改善箇所説明図

機械式自動変速機

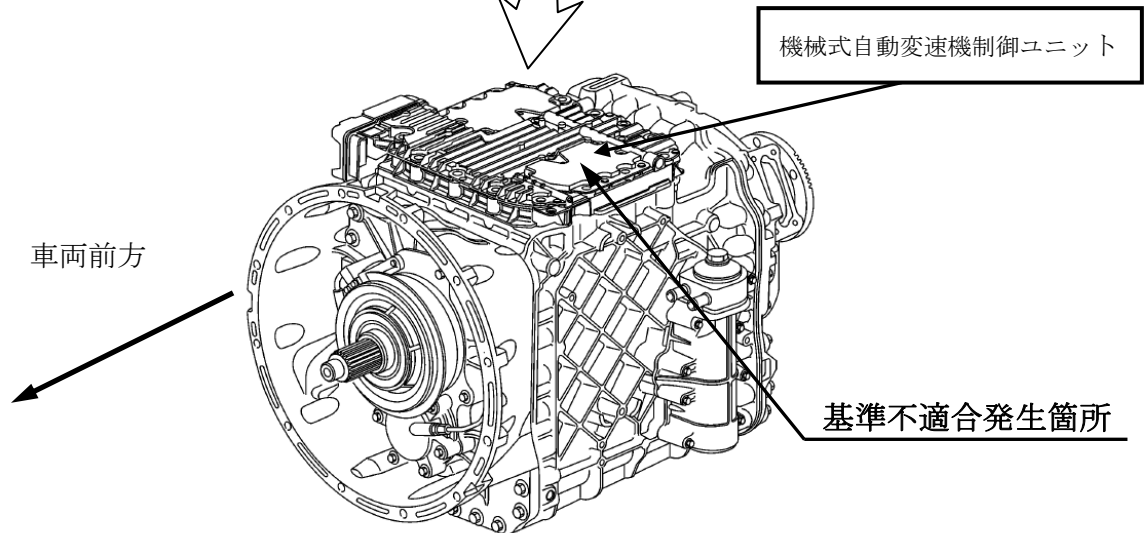
機械式自動変速機の制御ユニットのプログラムが不適切なため、アクセルペダルを踏んでおらず、かつ微速走行時に自動変速制御（シフトアップ）が開始されることがある。そのため、当該変速制御に伴い、エンジントルク不足を解消するためにエンジン回転が上昇することから、運転者が意図せず速度が増加するおそれがある。

全車両、機械式自動変速機の制御ユニットのプログラムを書き換える。

識別：機械式自動変速機の制御ユニットに、黄色ペイントを塗布する。
